## RISPOSTE AI QUESITI

**Procedura di gara n° DAC.0206.2022** avente ad oggetto la progettazione esecutiva ed esecuzione dei lavori di realizzazione della Direttrice ferroviaria Messina – Catania – Palermo, Nuovo Collegamento PA–CT. Lotto 3. - CUP J11H03000180001 - CIG 9474600F3F.

**QUESITO 38:**

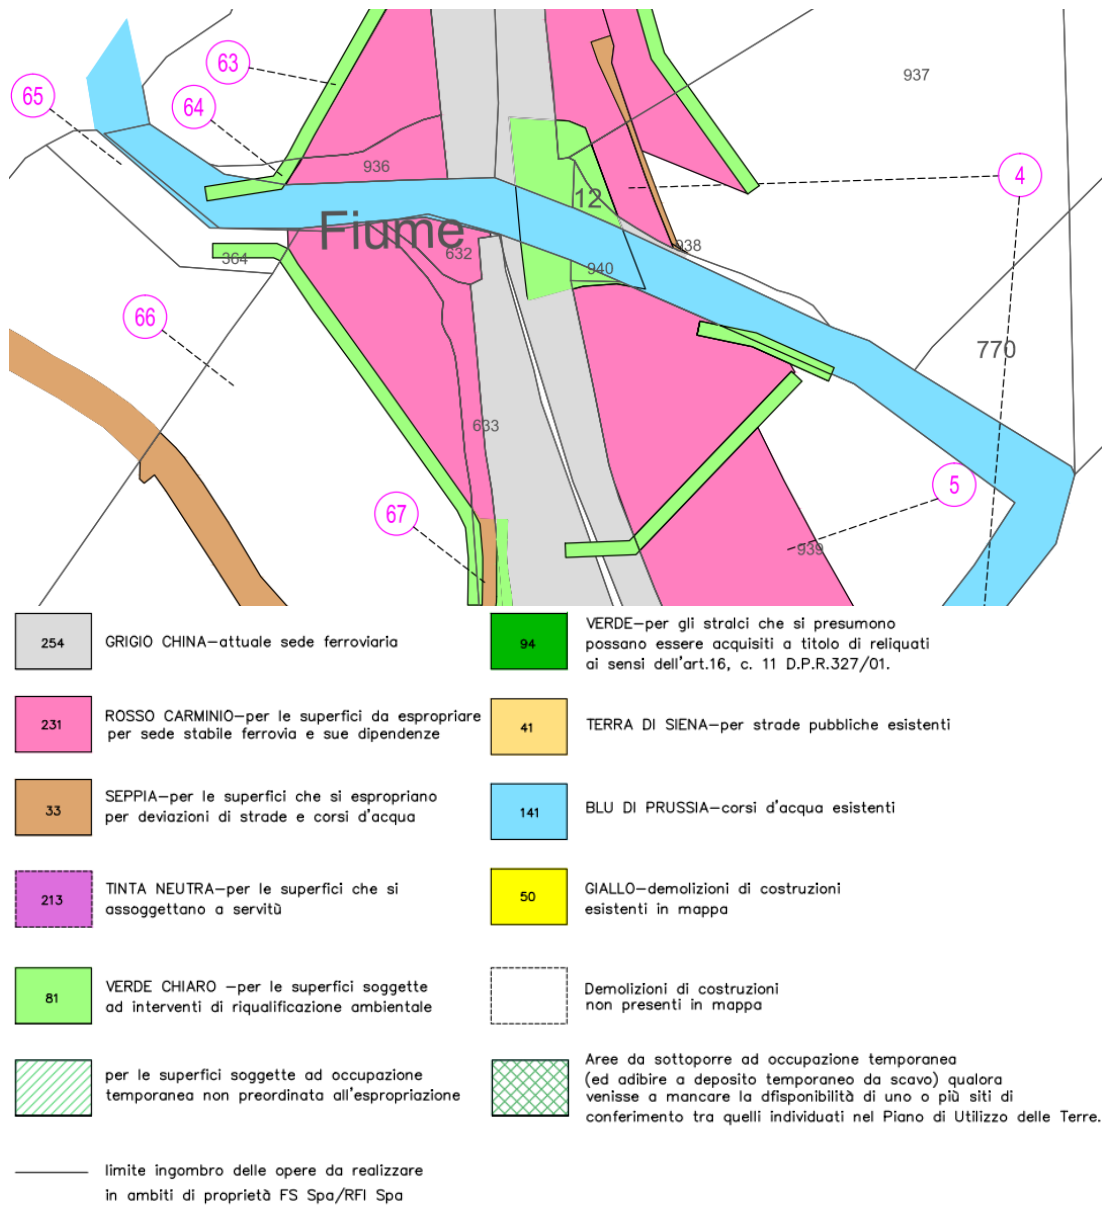
Relativamente alla sistemazione idraulica del Fiume Torto in corrispondenza del viadotto VI01, non è chiara la motivazione per la quale è stato escluso l'esproprio delle superfici delle particelle 937 e 938 tra l'area già prevista in esproprio e il corso d'acqua, andando quindi a creare delle vasche aperte solo a valle e generando inoltre una discontinuità nell'alveo.

La redazione del Piano Particolare è eseguita considerando come limite d'ingombro le aree definite negli elaborati progettuali calati sulle planimetrie catastali. Pertanto, l'esclusione di parte delle particelle 937 e 938, in corrispondenza del viadotto VI01, è da ricondurre al perimetro progettuale.

In sede di esecuzione della procedura espropriativa e su richiesta dei proprietari potrà essere prevista l'acquisizione come reliquato delle porzioni di immobile indicate.
